日本原子力研究開発機構の大洗研究所廃棄物管理施設の設計及び工事の方法の変更認可申請に係る追加説明について（令和元年6月6日 新基準適合性審査チーム） 資料1—4に対する回答

日本原子力研究開発機構の大洗研究所廃棄物管理施設の設計及び工事の方法の変更認可申請に係る「OWTFの竜巻の影響評価に対するコメント」（令和元年6月25日）する回答
（固体廃棄物減容処理施設の設置）

固体廃棄物減容処理施設の火災影響評価に対する確認事項について（原子力規制庁 令和元年7月17日） に対する回答

焼却溶融炉及び溶融固化体移送台車

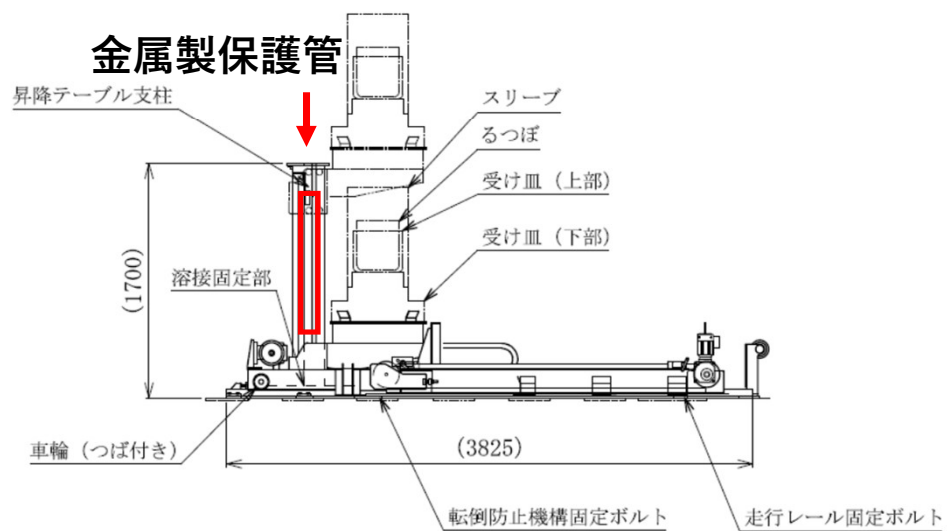
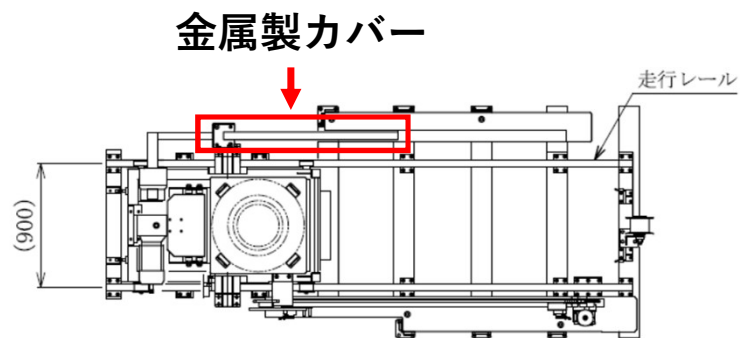
- 基準適合性の説明において、「実用上可能な限り」、「原則として」、「やむを得ず」との記述があるが、所定の火災防護対策を取らない場合は、その理由、対象となる設備や具体的な代替の火災防護対策を説明すること。

焼却溶融炉の直下にある溶融固化体移送台車については、駆動機構があり、この機構の作動に必要な電気ケーブルを設置する必要がある。このケーブルは難燃性の材料を使用するため、やむを得ずの対策として、金属製カバー又は金属製保護管を敷設することとしている。

なお、金属製カバー及び金属製保護管は、漏洩した溶湯に対する保護ではなく、万一の飛

灰や飛沫によるケーブルの保護を目的に設置している。焼却溶融炉は、構造上、受け皿を設けており、これが、溶湯の漏洩や飛灰、飛沫を防止する設計となっている。また、焼却溶融運転中は、図示の上昇位置で行い、るつぼが冷却した後に降下させ処理した廃棄物を回収する設計となっている。このため、直接、ケーブルに漏洩した溶湯がかかることはない。

図-1 排ガス処理装置（セル内フィルタ）の系統

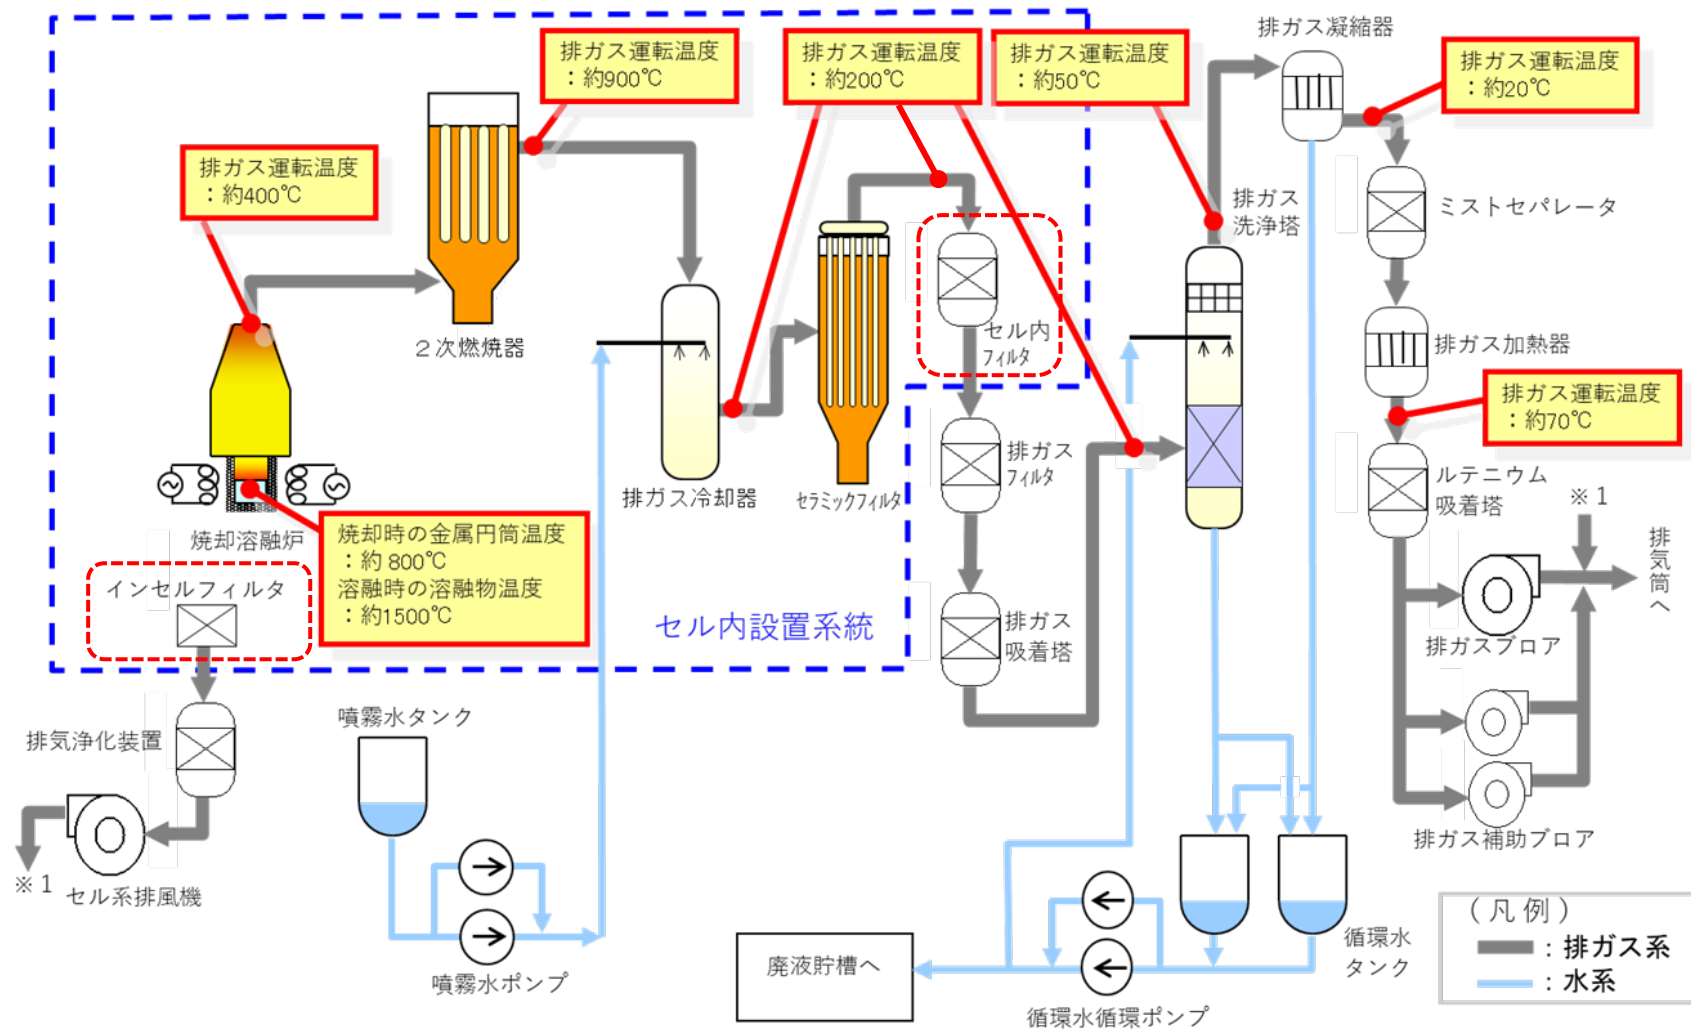
- 事業変更許可申請書（第四条-8）では、インセルフィルタは火炎防止型のフィルタを設けるとしているが、本-1-87 焼却溶融設備の排ガス処理装置のセル内フィルタは火炎防止型であるか説明すること。

以下の理由から、セル内フィルタは火炎防止型としていない。

セル内フィルタは、焼却溶融炉から発生する排ガスを処理対象としており、この排ガス系統は閉じられた系統である。

焼却溶融炉から発生した排ガスは、セル内フィルタに到達するまでに、2次燃焼器（出口温度：約900℃）及び水噴霧型の排ガス冷却器（出口温度：約200℃）を通過し、さらに耐火性を有するセラミックフィルタにてろ過されるため、セル内フィルタに火炎は到達しない。また、セル内フィルタの運転温度は約200℃であり、フィルタ（グラスファイバー製）の耐熱温度は250℃であるため、耐熱温度を上回ることはない。

なお、セル内フィルタは、合金製（NW6022）（厚み6mm）のケーシングで構成されており、ケーシングと内部のフィルタは接していない構造である。さらに、セル内フィルタ付近に可燃物を設置することはない。したがって、セル内で火災が生じたとしても内部のフィルタが損傷することはない。

排ガス処理装置（セル内フィルタ）の系統を図-1に示す。

固体廃棄物減容処理施設（OWTF）の管理区域における給排気設備の模式図

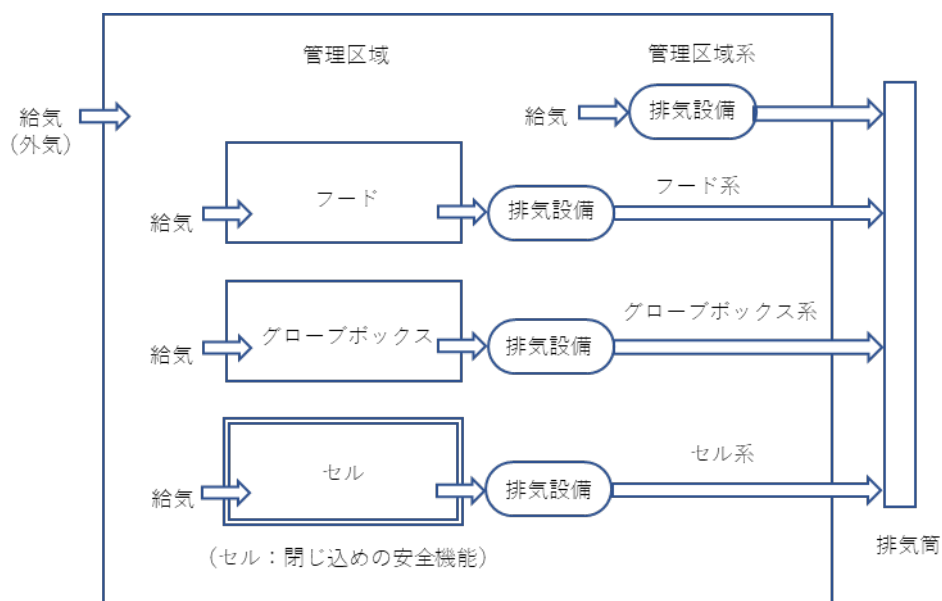
| ・ <u>防火ダンパーの免除により、高温の空気が下流に流れ、排風機の駆動性に影響を与えるのか説明のこと。</u> |

排気設備は可能な限り放射性物質を管理区域内に閉じ込めるように努める。

しかしながら、排気設備は系統内の使用最高温度は60℃であることから、火災による高温の空気が流入するなどした場合、排気浄化装置及び排風機の駆動に影響を及ぼす可能性がある。

排気設備のモーター電流値及び排気浄化設備の差圧に異常が発生し、排気設備に影響があると判断した場合は、施設管理者に連絡する。

施設管理者は、閉じ込めの安全機能であるセル系排気設備を維持したまま、管理区域系・フード系・グローブボックス系排気設備の停止を指示する。

施設管理者の指示を受けた作業員は、運転監視室にてセル系排気設備を維持したまま、管理区域系・フード系・グローブボックス系排気設備を停止させる。停止にかかる時間は、3分以内を想定している。

図-1

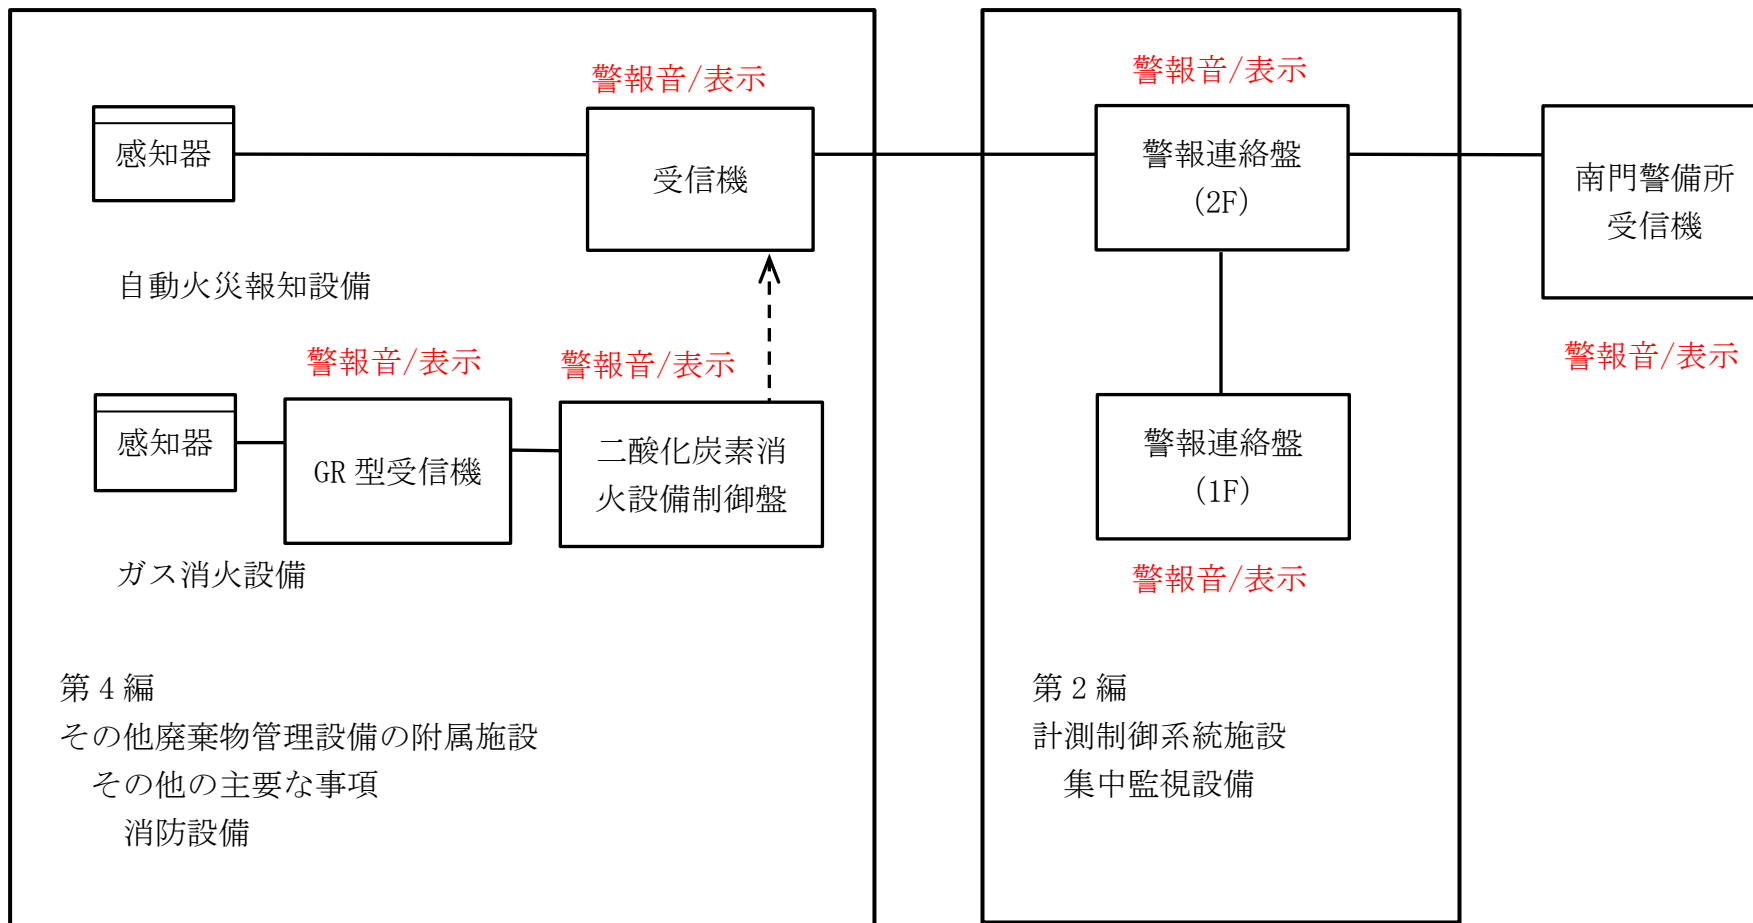
- 事業変更許可申請書（第四条-13）では、火災を検知した場合の火災信号は、固体廃棄物減容処理施設では、運転監視室及び警備所に送信し、警報盤に表示するとしているが、本申請において警備所に送信することを示すこと。

火災を検知した場合に火災信号を警備所に送信することを示すため、固体廃棄物減容処理施設の消防設備に、固体廃棄物減容処理施設の計測制御系統施設の集中監視設備と同様の記載を行う。また、検査項目及び検査に必要な情報を設工認に追加する。

具体的には、検査項目として、「系統検査」、「警報検査」を追加する。また、検査に必要な情報として、消防設備の設計条件及び仕様表に火災時に警報音が吹鳴し、表示されることの「警報表示項目」の追加。「南門警備所の配置図」及び設備の信号接続に係る「系統図」を設工認に追加する。

なお、固体廃棄物減容処理施設で火災を検知した際は、各部屋に設置している自動火災報知設備及びセル内に設置しているガス消火設備の感知器の信号を、2階運転監視室に設置している受信機に出力し、その後、固体廃棄物減容処理施設の主要な警報を集中的に表示するための計測制御系統施設の集中監視設備に接続し、2階運転監視室及びエントランスホールに表示するとともに、南門警備所に接続し、常時監視を行う設計としている。

自動火災報知設備と集中監視設備の系統を図-1に示す。
